地盤モデルの妥当性について

2024年9月5日
東京電力ホールディングス株式会社

検討会	指摘事項	回答内容
第99回特定 原子力施設 監視・評価 検討会： 2022年4月 18日	3.16地震は、検討用地震動の半分（S d）を超える可能性があることから、設備の健全性及び建屋の劣化状況等の評価に加え、解放基盤表面の地震動や地盤応答の増幅特性などを分析・評価し、現在設計で用いている地震動・ 地盤モデル 等の 妥当性を検証すること （規制庁）。	第99回検討会において、3.16地震に対して、耐震壁のせん断ひずみは、耐震壁の評価基準値に対して十分余裕があることを確認したことを説明した。
		第100回検討会において、北地点の観測記録を用い、はぎとり解析用の地盤モデルを逆解析によって同定し、3.11記録を用いて作った同地盤モデルと比較しほぼ同等であることから、これまでののはぎとり波の設定について妥当であることを説明した。
		本資料により、地盤モデルの妥当性の検討計画を報告する。

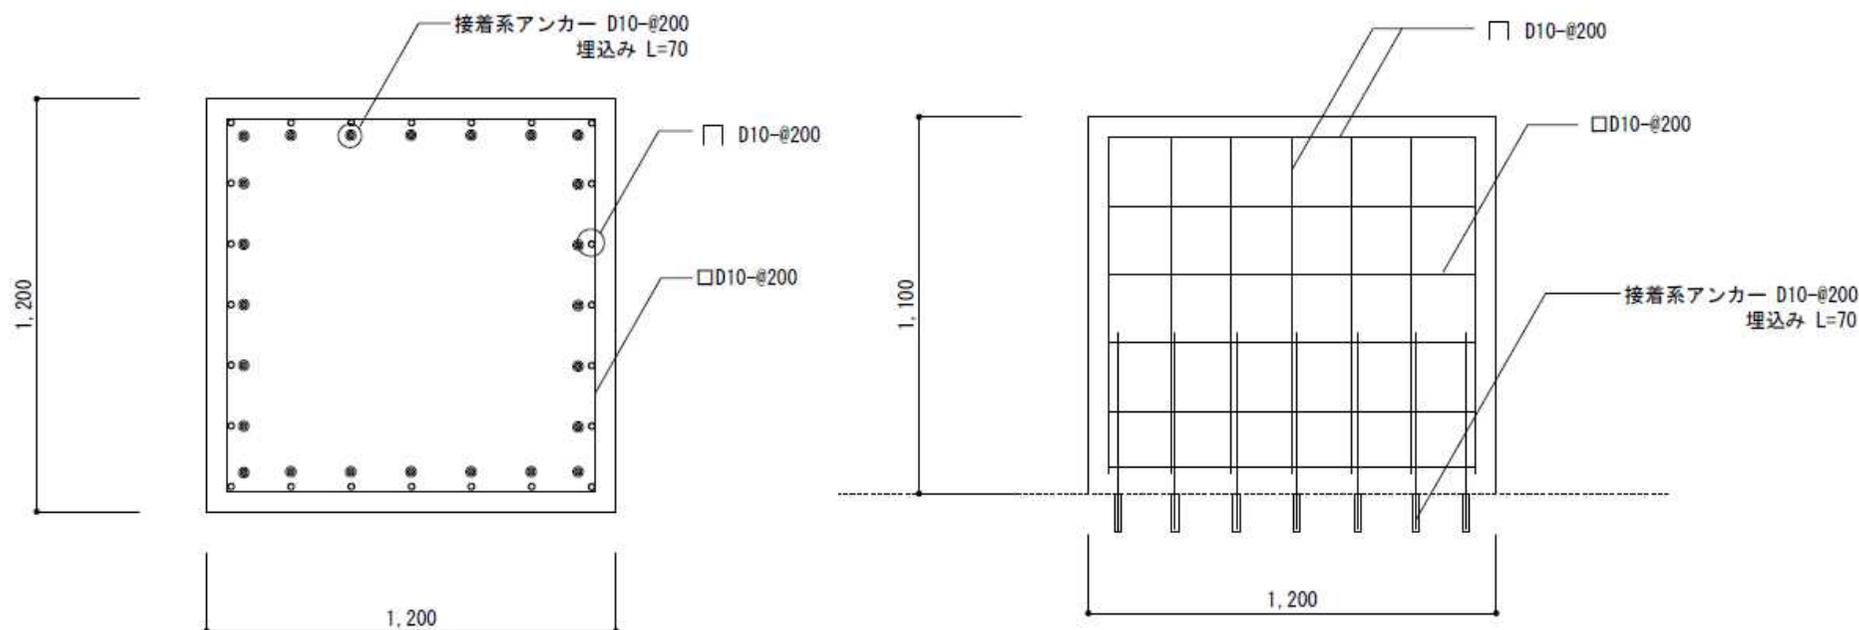
- 2021年2月13日の福島県沖地震においてタンクに滑動が確認されたため、タンクエリアの地震動を観測する目的でタンクエリアに地震計を設置した。
- 2022年3月16日の福島県沖地震後、規制委員が現地視察をした際、地震計の設置方法が適切でないとの指摘を受け、設置方法の見直し（地震計の移設）を行った。

移設にあたり、気象庁の震度計設置環境基準に基づき、地震計基礎の条件を以下のように定めた。

- 剛構造であること
- 材質はコンクリート及び、空洞がない構造とすること
- 震度計の100倍以上の重量であること
- 周辺構造物（タンク、内堰）との離隔を、その高さの1/10以上かつ1m以上とすること
- 地震の際、地震計基礎が損傷してタンクや連結管へ影響を与えないこと
- 最寄りの内堰高さ+50mm以上の高さであること（水没防止策）
- 底辺が高さの1倍を超える長さであること
- 観測記録に影響を与えるもの（太陽電池パネル等）を取り付けないこと
